**Usine d'alumines de spécialités d'ALTEO
Gardanne (13)**

**Tierce expertise sur le Dossier de Demande
d'Autorisation d'Exploiter (DDAE) visant à
supprimer les rejets de boues rouges en
maintenant un rejet d'effluent liquide résiduel**

Rapport final

BRGM/RP-64161-FR
Décembre 2014

Figure 2 : Schéma des flux d'eau (hors circuit Bayer) de l'usine de Gardanne dans la configuration actuellement réalisée 36 % du temps et correspondant à un rejet en mer constitué que d'effluents liquides (MES : Matières en Suspension)

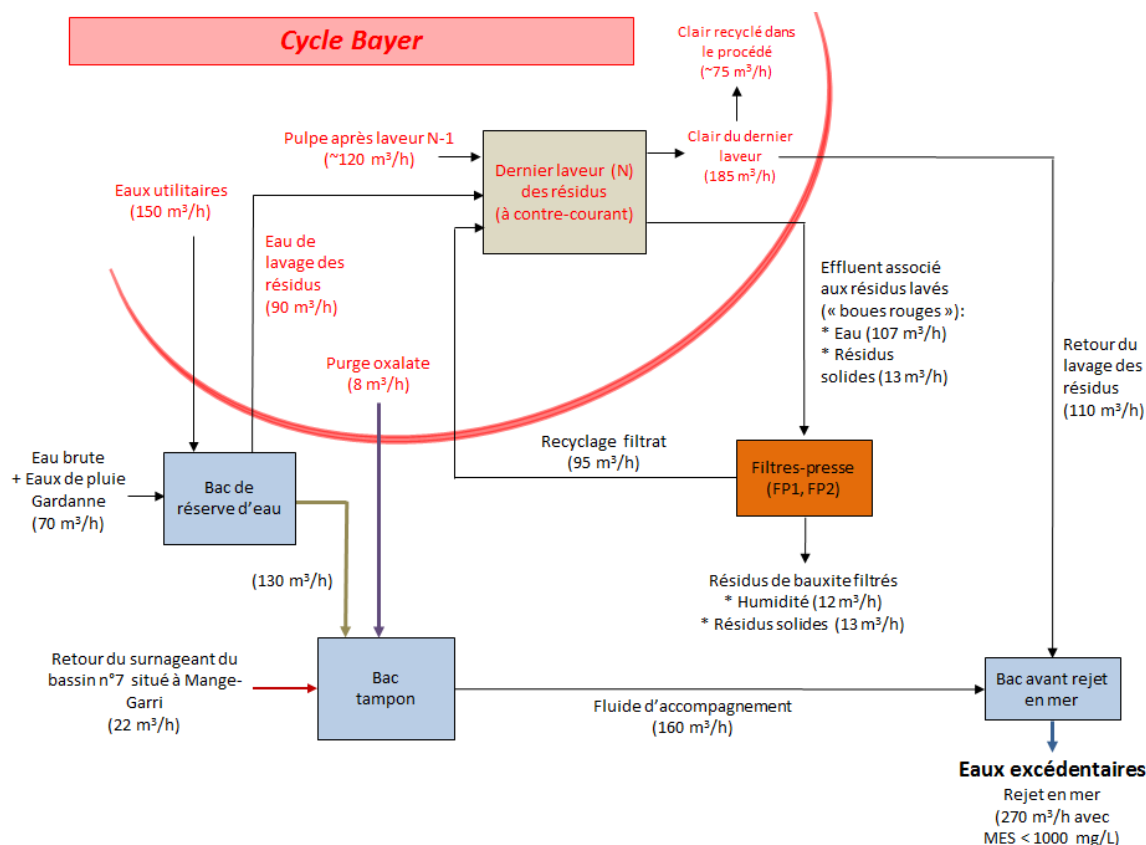
Remarque n° 1 :

La Figure 2 a été établie par le BRGM en concertation avec le pétitionnaire auquel il a notamment été fait part de la difficulté à boucler ce bilan eau sur la base des différents documents du DDAE.

Réponse du pétitionnaire :

Avis du BRGM suite à la réponse du pétitionnaire :

La réponse apportée est satisfaisante.

Figure 3 : Courbes de décantation sur un effluent neutralisé à pH 8

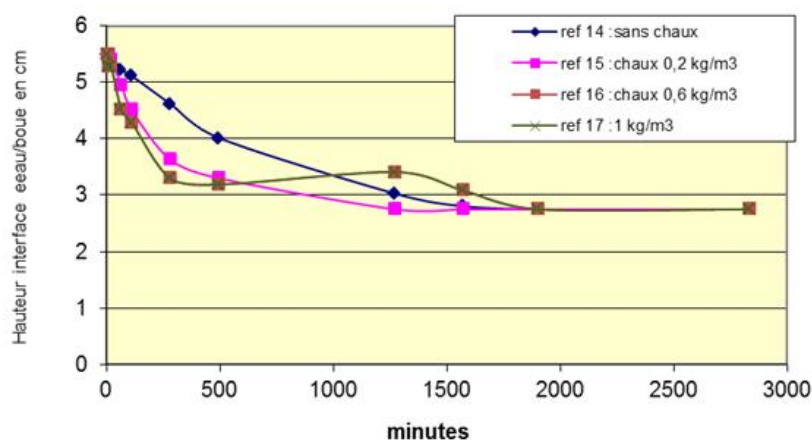
Il est demandé au pétitionnaire d'indiquer les conditions opératoires des essais présentés dans la Figure 3.

La Figure 3 montre que les échantillons 16 et 17 ont un comportement semblable en termes de vitesse de décantation mais la quantité de boues produites en matière sèche est différente. La quantité de boues est estimée à 4.48 g_{MS}/L pour l'échantillon 16 et 5.5 g_{MS}/L pour l'échantillon 17. Ici, c'est l'échantillon 17 qui a été considéré pour le calcul de la quantité de boues produites. La prise en compte de cet échantillon maximise donc les quantités de boues estimées. En effet, si l'échantillon 16, qui présente les mêmes vitesses de décantation que l'échantillon 17 avait été considéré (en supposant que l'abattement des métaux n'est pas inférieur), alors la quantité de boues qui aurait été prise en compte lors d'un traitement par neutralisation-coagulation-floculation aurait été de : 4.48 kg_{MS}/m³ effluent soit 29 t_{MS}/jour. Pour une année, cela correspond à 10.6 kt de boues contre 13.4 kt/an de boues dans le cas où l'échantillon 17 est considéré soit une différence de plus de 2.5 kt/an.

Réponse du pétitionnaire (après consultation de IRH Ingénieur Conseil) :

Avis du BRGM suite à la réponse du pétitionnaire :

La réponse apportée est satisfaisante.

Figure 4 : Positionnement des pré-traitements avant rejet en mer, tel que décrit dans le 'Tome 2 – Partie 1 – 1. Esquisses des solutions'

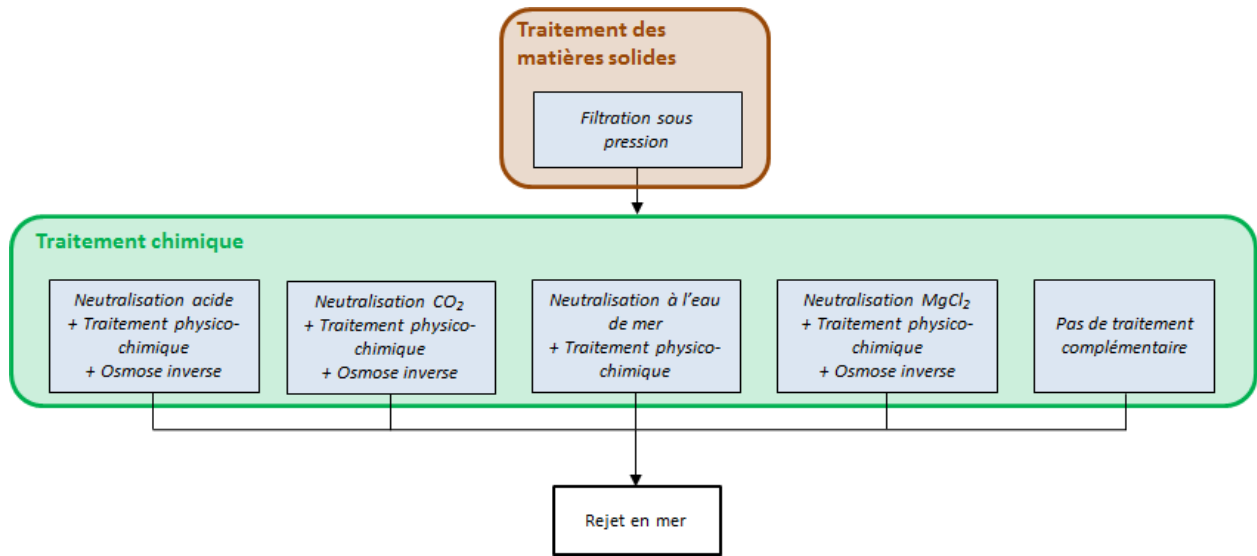
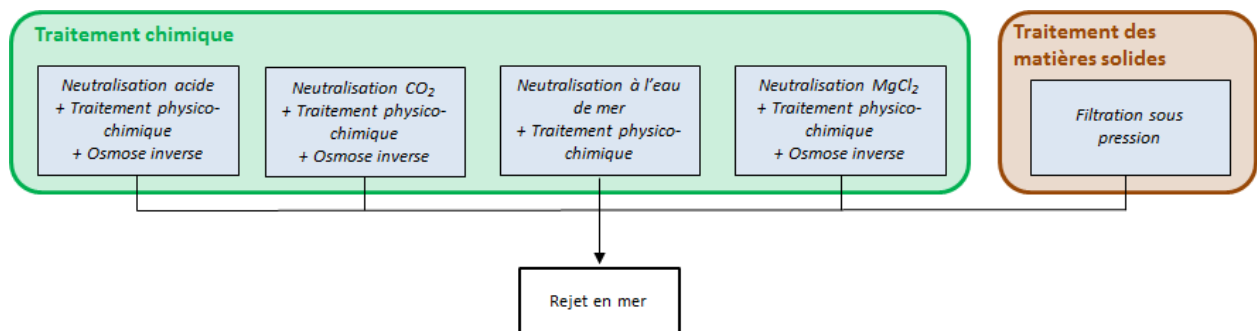
Remarque n° 8 :

Pour l'étude des sous-alternatives, la méthodologie présentée dans le 'Tome 2 – Partie 1 – 1. Esquisses des solutions' est différente de celle utilisée pour l'analyse multicritère des sous-alternatives. En effet, dans le 'Tome 2 – Partie 1 – 1. Esquisses des solutions', 2 étapes de traitement sont étudiées en cas de rejet de l'effluent en mer : d'abord, une épuration des matières solides puis un traitement chimique de l'effluent (Figure 4). En revanche, dans le rapport relatif à l'analyse multicritère des sous-alternatives, la filtration sous pression est positionnée au même niveau que les autres sous-alternatives ce qui signifie qu'une seule étape de traitement est envisagée : soit une épuration des matières solides, soit un traitement chimique de l'effluent (Figure 5). Il est donc demandé au pétitionnaire de préciser la méthodologie considérée pour les sous-alternatives de traitement en cas de rejet en mer de l'effluent.

La réponse apportée est satisfaisante. Néanmoins, dans le 'Tome 2 – Partie 1 – 1. Esquisses des solutions' (Figure 4) il aurait été plus approprié de réaliser d'abord le traitement chimique de l'effluent et ensuite l'épuration des matières solides afin de garantir une teneur en MES inférieure à 35 mg/L dans l'effluent à rejeter en mer.

Réponse du pétitionnaire :

Avis du BRGM suite à la réponse du pétitionnaire :

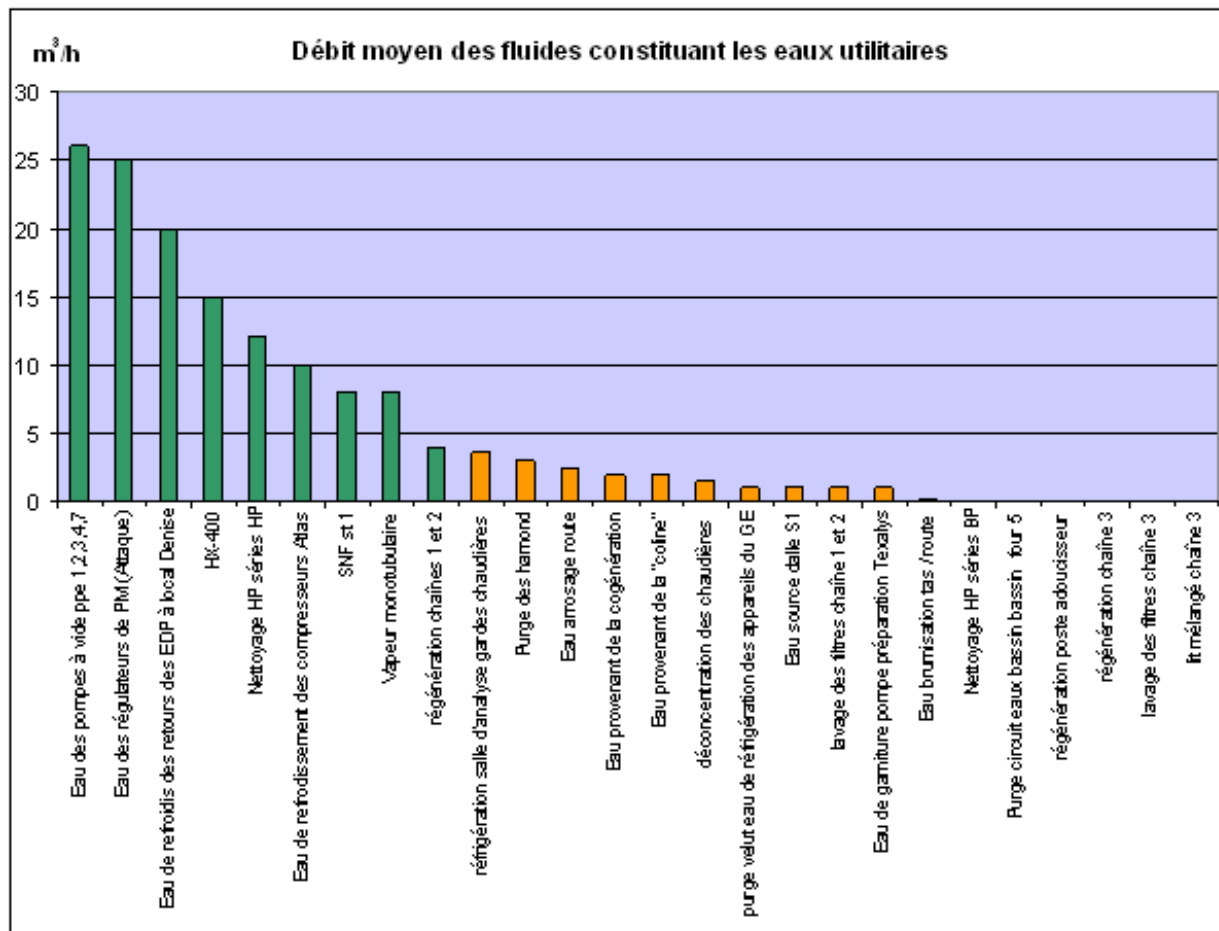
Remarque n° 14 :

Pour chacun des projets de réduction du débit d'eaux utilitaires, il est demandé au pétitionnaire de préciser les volumes d'eau qui seraient économisés.

Réponse du pétitionnaire :

Le pétitionnaire précise que les volumes d'eau économisés pour chacun des projets identifiés de réduction de la consommation des eaux utilitaires sont détaillés à la figure 25 de l'Annexe 2 du 'Tome 2'. Cette figure est reprise ci-après.

La liste donnée en réponse à la Remarque n° 13 n'est pas exhaustive. Les débits moyens qu'il est envisagé de réduire avec les projets cités sont, dans l'ordre, 25 m³/h pour l'eau des régulateurs des Pompe à Membranes, 20 m³/h pour l'eau de refroidissement des Eaux Distillées Propres, et 8 m³/h pour les condensats de la mono tubulaire et l'eau des flocculants.

Avis du BRGM suite à la réponse du pétitionnaire :

La réponse apportée est satisfaisante.
